Zachodniopomorski Zarząd Dróg Wojewódzkich w Koszalinie

ZZDW.6/391/72-1/8-2/2015

Wyjaśnienia i zmiana treści Specyfikacji Istotnych Warunków Zamówienia

Dot. przetargu nieograniczonego dla projektu „Przebudowa drogi wojewódzkiej Nr 205 na odcinku Sławno – Polanów etap przebudowy i rozbudowy przejścia przez m. Sławno”

„2.2.9 Oprawy oświetleniowe

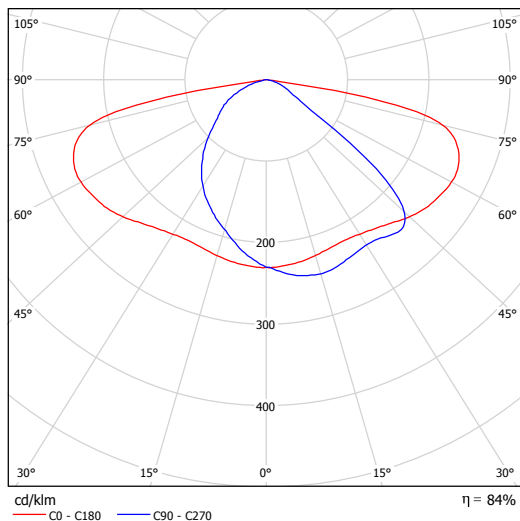
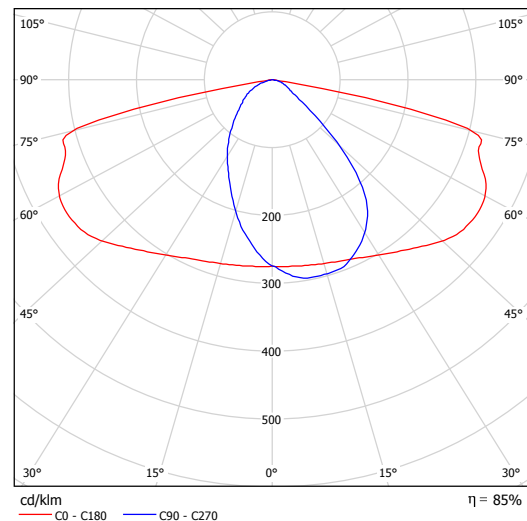
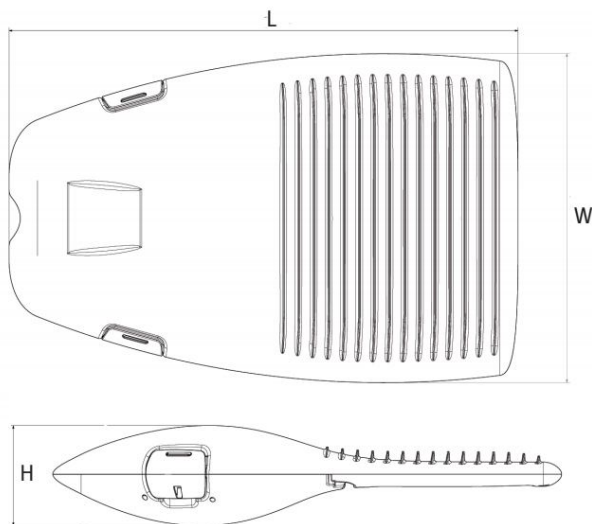
Ponadto Zamawiający dodaje punkt nr 2.2.9 do SST 07.07.01 który otrzymuje brzmienie:

Parametry techniczne oprawy drogowej w technologii LED

- Materiał korpusu – Odlew aluminium malowany proszkowo
- Materiał klosza – Szkło hartowane płaskie
- Stopień odporności klosza na uderzenia mechaniczne – IK09
- Szczelność komory optycznej – IP66
- Szczelność komory elektrycznej – IP66
- Montaż na wysięgniku lub słupie o średnicy Ø48-60mm
- Oprawa wyposażona w uniwersalny uchwyt pozwalający na montaż zarówno na wysięgniku jak i bezpośrednio na słupie, a także pozwalający na zmianę kąta nachylenia oprawy w zakresie 0-15° (montaż bezpośredni) lub 0-15° (montaż na wysięgniku), uchwyt posiada dodatkowe zabezpieczenie zapobiegające przypadkowemu obróceniu oprawy na wysięgniku
- Znamionowe napięcie pracy – 230V/50Hz
- Rodzaj źródeł światła / całkowita moc oprawy / minimalny strumień świetlny:

Ilość źródeł LED	32LED	48LED	48LED	64LED
Moc maksymalna uwzględniające wszystkie	75W	75W	110W	140W
Minimalny strumień świetlny źródeł	8300lm	9600lm	12500lm	16700lm

- Ochrona przed przepięciami – 10kV
- Układ zasilający umożliwiający sterowanie sygnałem 1-10V lub DALI
- Zakres temperatury barwowej źródeł światła – neutralny biały

- Utrzymanie strumienia świetlnego w czasie: 80% po 100 000h (zgodnie z IES LM-80 - TM-21)
- Klasa ochronności elektrycznej: I lub II
- Oprawa wyposażona w rozłącznik odłączający napięcie po jej otwarciu

- Oprawa posiada deklarację zgodności WE i certyfikat akredytowanego ośrodka badawczego potwierdzający deklarowane zgodności, np. ENEC
- Wartości wskaźnika udziału światła wysyłanego ku górze (ULOR) zgodne z Rozporządzeniem WE nr 245/2009

- Dane fotometryczne oprawy zamieszczone w programie komputerowym pozwalającym wykonać obliczenia parametrów oświetleniowych
- W przypadku zastosowania rozwiązań zamiennych należy dostarczyć źródłowe pliki obliczeniowe

- Budowa oprawy pozwala na szybką wymianę układu optycznego oraz modułu zasilającego
- Wygląd, styl i wielkość oprawy podobny do rysunków zamieszczonych poniżej.

- Sprawność układu optycznego nie mniejsza niż podana poniżej.
- Różnica danych fotometrycznych proponowanej oprawy równoważnej nie powinna być większa niż $\pm 5\%$ w stosunku do podanych:

32LED, 48LED:

64LED:
